## **Nota zienswijzen Ontwerp bestemmingsplan 'Onderliggend Wegennet'.**

14 september 2015  
(geanonimiseerd)

Het nieuwe bestemmingsplan voor het onderliggend wegennet ter hoogte van de Zuidoever Weerwater (ten noorden en ten zuiden van de rijksweg A6) is een aanpassing op de volgende geldende planologische regelingen in het gebied:

Bron: BP A6/kaart 17 TB

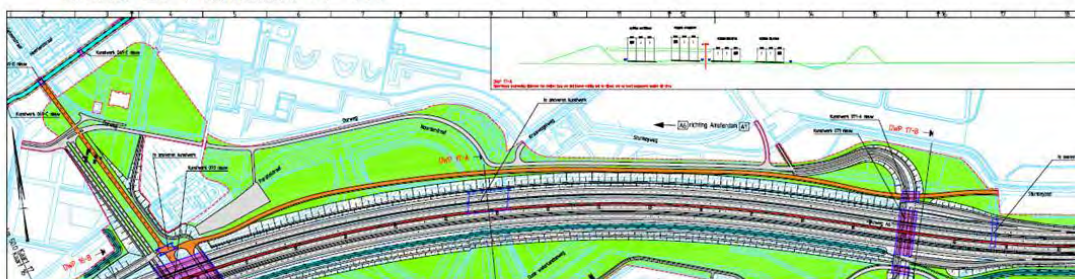
*Punt 13:* reclamant geeft aan dat vooruitlopend op het bestemmingsplan Almere Centrum Weerwater een Milieueffectrapportage wordt opgesteld. Door de nu aangebrachte splitsing worden de milieueffecten van de planologische mogelijkheden die het ontwerp bestemmingsplan Onderliggend Wegennet biedt niet direct in deze MER inzichtelijk gemaakt. Dit is klemmend omdat in het geheel onderzoek is gedaan naar de gevolgen van de eventuele vaststelling van onderhavig plan op het stikstofgevoelige Natura 2000-gebied het Naardermeer.

*Punt 13:* voor het hele project TB SAA is een trajectnota Mer opgesteld en ook een passende beoordeling uitgevoerd. Voor stikstofdepositie is geconcludeerd dat er geen negatieve effecten op de relevante habitattypen zullen plaatsvinden. Negatieve effecten op Habitatrichtlijnsoorten en Vogelrichtlijnsoorten die afhankelijk zijn van deze habitattypen zijn dan ook uitgesloten. Per 1 juli 2015 is de PAS in werking getreden waarin ontwikkelruimte is opgenomen voor zowel de grote infrastructurele werken (prioritaire projecten). Hieronder valt ook de A6 – verdubbeling en alles wat daarmee samenhangt. Voor de Floriade is – als prioritair project – ook ruimte gereserveerd in de PAS. Nu de verkeersprognose van het TB SAA ook de gebiedsontwikkeling Weerwaterzone bevat, is het aspect stikstofdepositie tijdens die procedure al onderzocht. Het ontwerp bestemmingsplan legt de gewenste definitieve verkeersstructuur vast, die alleen geografisch afwijkt van het TB SAA. Het verkeer komt het gebied nog steeds in via de A6 en verlaat het gebied ook weer via de A6 dan wel via de Noorderdreef of Steigerdreef (ook al geregeld in het TB SAA). Het ontwerp bestemmingsplan regelt, zoals gezegd, geen extra verkeersstromen, maar legt alleen infrastructuur op een andere plek.

Uit deze 2 figuren valt op te maken dat het voorliggend BP OVN een uitdetaillering van de gewenste uitvoeringsvariant is. Dit verschilt tov van wat in het TB is opgenomen. De verkeersstromen van de infrastructuur van plaatje 1 t.h.v. de camping, zullen conform de gewenste situatie plaatje 2, blauwe rijlijnen, worden verdeeld in het gebied.

Figuur 1.4.1: positie van de camping in de geluidscontouren van de nieuwe wegenstructuur.

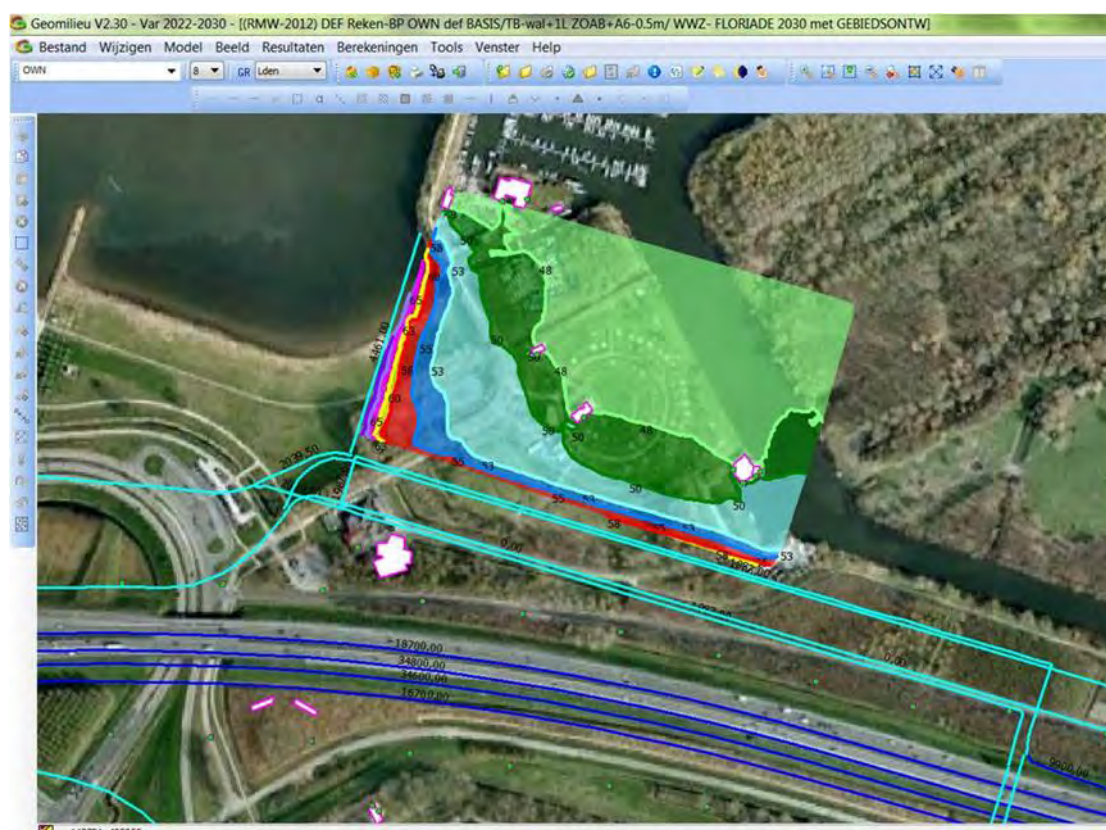
*Punt 18:* Aanleg van de weg op het campingterrein is niet aanvaardbaar en in strijd met een goede ruimtelijke ordening. Het gebruik van de weg betekent voor de campinggasten geluids-, stank- en lichtoverlast.

Met betrekking tot het aspect geluidhinder is in figuur 1.4.1 ter verduidelijking de camping binnen de nieuwe geluidscontouren 2030 van het ontwerp bestemmingsplan (zoals opgenomen in §3.4 van het bij het bestemmingsplan behorende akoestisch onderzoek) gepositioneerd (op 1.5 m hoogte, exclusief aftrek 5 dB).

Een camping is geen geluidsgevoelig object in de zin van de Wet geluidhinder (opgemerkt dat bij toetsing aan deze wet in het gebied een geluidsbelasting van maximaal 48 dB Lden inclusief aftrek 5 – het lichtblauwe en groene gebied optreedt, wat gelijk is aan de voorkeurswaarde Wet geluidhinder).

Er mogen ook geen mensen permanent wonen op de camping, alleen kortverblijf is toegestaan. Vanwege het aspect 'goede ruimtelijke ordening' is onderzocht welke mate van hinder de camping in de toekomst zal ondervinden van de nieuwe infrastructuur. Om enigszins objectief vast te stellen of een akoestische situatie acceptabel is of niet, is gekozen voor de gezondheidseffectscreening (GES) van de GGD, deel geluidhinder. Op grond van bovenstaande figuur zal voor de nieuwe situatie de maximale GES-kwalificatie 'redelijk' gelden voor het lichtblauwe en het donkergroene gebied. Voor het lichtgroene gebied geldt de GES-kwalificatie 'goed'. Dit is in het akoestisch onderzoek reeds verwoord.

Op grond van de resultaten van het akoestisch onderzoek, de Wet geluidhinder en het feit dat mensen er alleen maar voor kortverblijf aanwezig zullen zijn, is de gemeente van mening dat de geluidsbelasting afkomstig van de nieuwe wegenstructuur als acceptabel beschouwd kan worden.
